Рабочая группа по вопросам шума

Правила № 92 ООН (сменные системы
глушителей для мотоциклов)

Предложение по поправкам серии 02 к Правилам № 92 ООН

Представлено экспертом от Германии*

Образец знаков официального утверждения

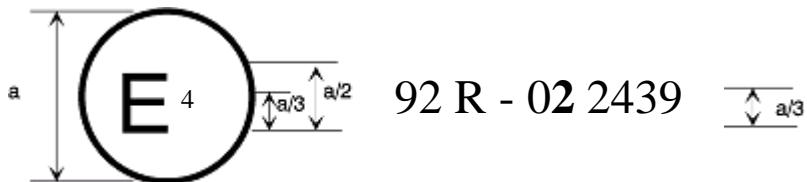
11. Номер официального утверждения и пояснения изменены с учетом поправок серии 02.

Приведенный выше знак официального утверждения, проставленный на каком-либо элементе системы глушителя, указывает, что этот тип сменной системы глушителя официально утвержден в Нидерландах (E4) на основании Правил № 92 ООН под номером официального утверждения 0422439. Первые две цифры номера официального утверждения (02) указывают на то, что официальное утверждение было предоставлено в соответствии с требованиями действующих Правил № 92 ООН, а номер официального утверждения (00) указывает на то, что официальное утверждение было предоставлено в соответствии с требованиями Правил № 92 ООН в их первоначальном варианте.
